**Stadt Montabaur, Stadtteil Bladernheim
Verbandsgemeinde Montabaur**

Dorfmoderation Bladernheim

**Dokumentation des zweiten Workshops
am 02.02.2018**

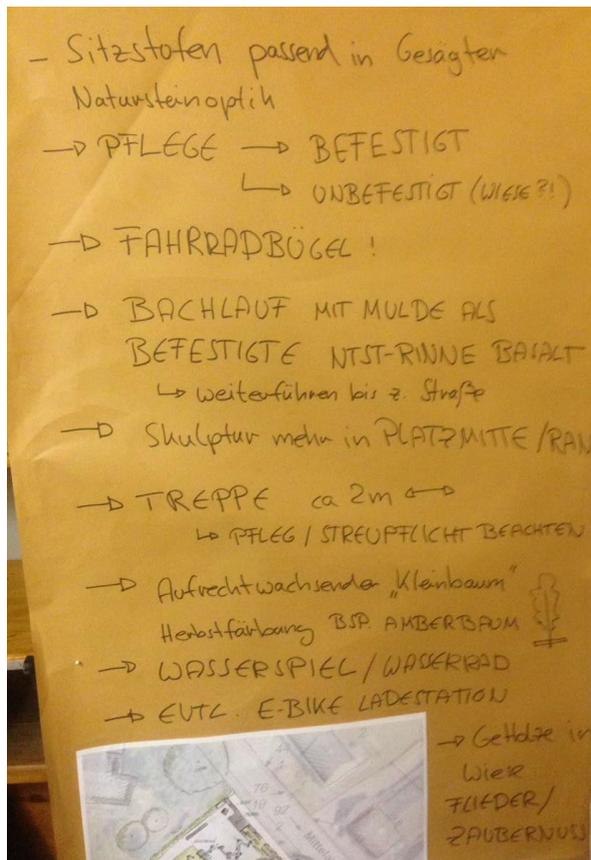
- Materialität der Sitzstufen: Ob die Stufen komplett befestigt werden, oder ob die Ebenen zwischen den Stufen als Rasenfläche auszuführen sind, wurde nicht abschließend geklärt. Dies wirkt sich auf den Pflegeaufwand aus.

- Wasserlauf: Es wurde angeregt den geplanten Wasserlauf über die Stufen hinweg bis hin zur Straße fortzuführen, um so das Element Wasser schon von der Straße aus wahrnehmbar zu machen und gleichzeitig zur Platzfläche hinzuleiten. Durch ein kleines Wasserspiel im Nahbereich der Stufen „Froschbrunnen“ kann dies noch zusätzlich unterstrichen werden. Die Installation eines Wasserrades am Bachlauf sowie die Schaffung einer Mulde, mit etwas tieferem Wasserstand in der Platzmitte, fand ebenso großen Zuspruch.

- Bepflanzung: Als Zentraler Baum sollte ein möglichst aufrechtwachsender „Kleinbaum“ mit attraktiver Herbstfärbung geplant werden. Nach der Vorstellung verschiedener Arten wurde sich mehrheitlich für einen Amberbaum oder ein vergleichbares Gehölz ausgesprochen. An dieser Stelle ist darauf hinzuweisen, dass aufgrund der Fällung einer Eiche an der Brunnenkammer von der Unteren Naturschutzbehörde die Neuanpflanzung von 2 Eichen gefordert wurde. Eine Abstimmung der Alternativbepflanzung ist damit unbedingt abzustimmen. Außerdem sollte ein Standort für die 2. Eiche benannt werden, dies könnte ggf. am Alten Gefrierhaus sein.

- Auch weitere naturnahe Gehölzpflanzungen wie z.B. Zaubernuss oder Flieder wären im Übergang zur freien Landschaft gut vorstellbar.
- Zugang zum Platz: Es wurde mehrfach geäußert, dass der barrierefreie Zugang südöstlich der Platzfläche, noch großzügiger aufgeweitet werden sollte. Die hier vorgesehene Informationsstele sollte eingerückt werden, um mehr Raum zu schaffen.

- Möblierung: Die Ausstattung der Platzfläche und der damit verbundenen Neustrukturierung wurde ebenfalls befürwortet. Hier gab es die Anregungen, zusätzlich zu der Wellenbank einen Tisch mit Bänken (vgl. Platzfläche Kapellenumfeld) als Abstellmöglichkeit vorzusehen. Dies könnte eventuell auch mit dem geplanten Holzdeck kombiniert werden.

Ideenskizze Infosteile

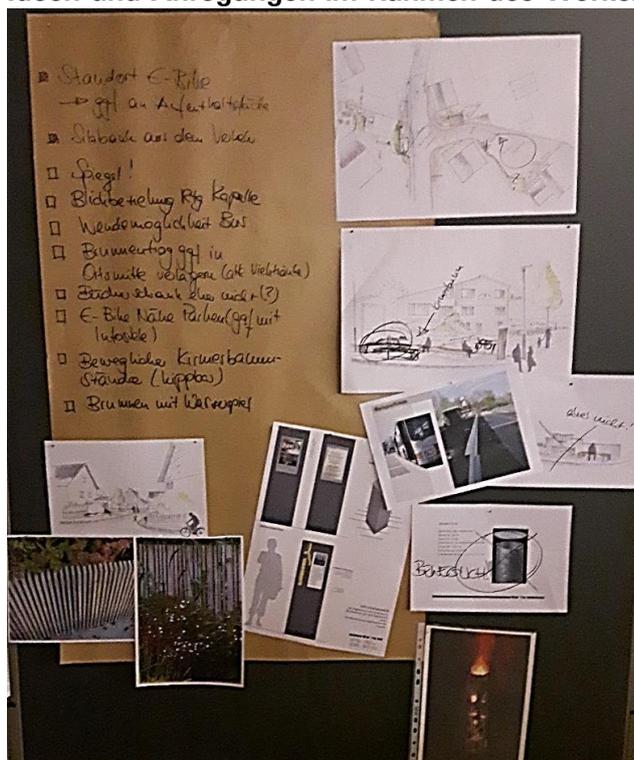
- E-Bike: das Thema wurde kontrovers diskutiert: Einige Anwesende waren der Meinung, dass die Stelle nicht optimal sei, sondern eine Ladestation am Biergarten weiter oberhalb Sinn machen würde. Andere präferierten eine Kombination mit der Infosteile (rückwärtig). Wenige Anwesende können sich auch eine Ladestation am südlichen Ortseingang vorstellen.

- Brunnen: Eine Neuordnung des Brunnens wurde mehrheitlich gewünscht. Er sollte größer als in der Skizze dargestellt werden. Begrüßt wurde die Variante eines Basaltbeckens, allerdings können sich einige Anwesende auch die Verlagerung des Brunnens vom nördlichen Ortseingang in die Ortsmitte vorstellen. Oftmals wurde auch der Wunsch nach „bewegtem“ Wasser genannt (Wasserspiel). Hier sollte ggf. auch ein Künstler in die Planung einbezogen werden.

- Kunst: Es besteht noch eine weitere Skulptur, die bisher nicht aufgestellt wurde. Diese könnte ggf. im Bereich der Ortsmitte errichtet werden.
- Möblierung: Die Sitzbank sollte um die Ecke geführt werden um weitere Ein- und Ausblicke in den Straßenraum und zur Kapelle zu ermöglichen. Entweder die Sitzbank dient selbst als Geländesicherung des Höhenversprungs oder es sollte eine Natursteinmauer hinter der Sitzbank eingebaut werden um geschützt sitzen und sich anlehnen zu können.

- Platz vor dem Gefrierhaus: Die Anzahl der Stellplätze darf nicht verringert werden.
- Bücherzelle: Mehrheitlich waren die Anwesenden der Meinung dass ein solcher nicht genutzt würde und dass die Bücher aufgrund der Nähe zum Bach modern/schimmeln könnten. Die Idee ist im Rahmen der weiteren Ebntwurfsplanung weiter auszuloten.

- Kirmesbaumfundament: Der Kirmesbaum sollte unterhalb des Gasthauses auf privater Fläche errichtet werden, ein Fundament ist hierzu vorzusehen.
- Beleuchtung: Das Straßenbeleuchtungskonzept sollte auch in diesem Rahmen überdacht und angelehnt an dem der Stadt Montabaur verbessert werden.

Perspektivische Darstellung des nördlichen Ortseingangs

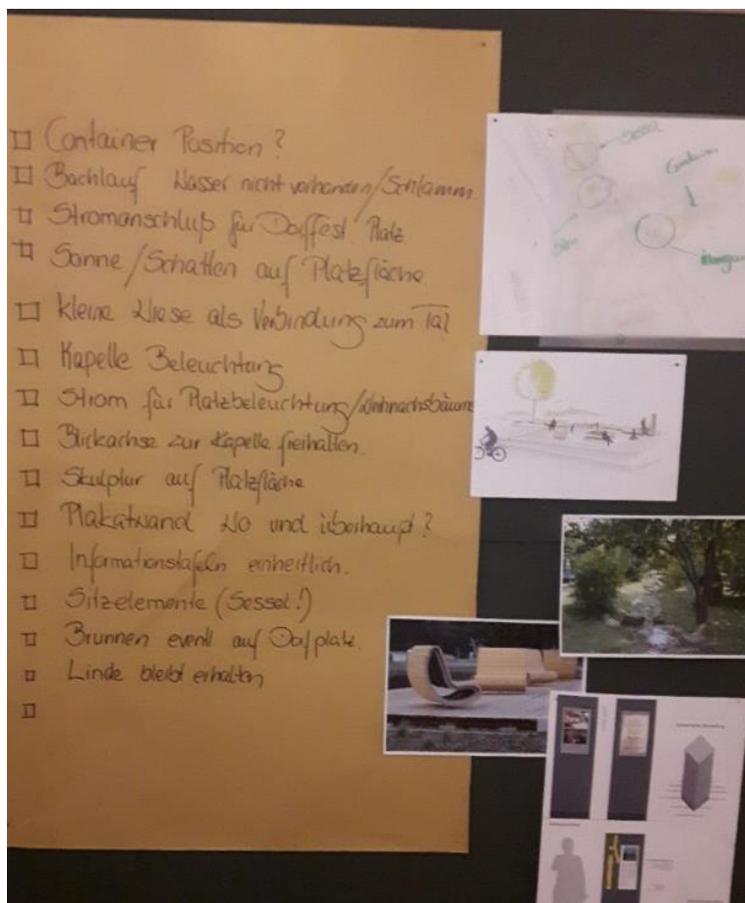
- Glascontainer: Das Thema wurde von allen Gruppen angesprochen. Mehrheitlich bestand der Wunsch entsprechend der Entwurfsplanung zur Versetzung, allerdings sollte dies möglichst in eine Randzone geschehen, um die vorhandene Parkplatzfläche nicht zu reduzieren.

- Stromversorgung: Es wurde angeregt, an den vorhandenen Stromkasten des örtlichen Energieversorgers eine zusätzliche Entnahmestelle für Veranstaltungen der Dorfgemeinschaft vorzusehen. Ebenso sollte auf der anderen Seite der Platzfläche eine zusätzliche Entnahmestelle eingeplant werden. Es war ein weiterer Vorschlag hier ein gesamtheitliches Beleuchtungskonzept zu planen, das sowohl die Platzflächen als auch die Kapelle illuminiert. Beispielhaft ist hier die Stadt Montabaur genannt worden.

- Mühlenbach: Nach Aussage zahlreicher Teilnehmer ist der Wasserdurchfluß sehr gering. Die Bachsohle sei versumpft und somit für Aktivitäten im Bach nicht geeignet. Dennoch wurde es einheitlich begrüßt, dass ein Zugang zum Bach ermöglicht wird.
- Ausstattung: Die Ausstattung der kleinen Platzfläche und eine damit verbundene Neuordnung wurden befürwortet. Hier gab es die Anregungen, anstatt der Wellenbank drehbare Sessel oder einen runden Tisch mit passenden Sitzbänken einzuplanen. Es wurde ebenfalls in einer Gruppe darüber beraten, ob neben der Informationsstele eine zusätzliche Plakatwand notwendig sei. Dies wurde nicht abschließend geklärt.
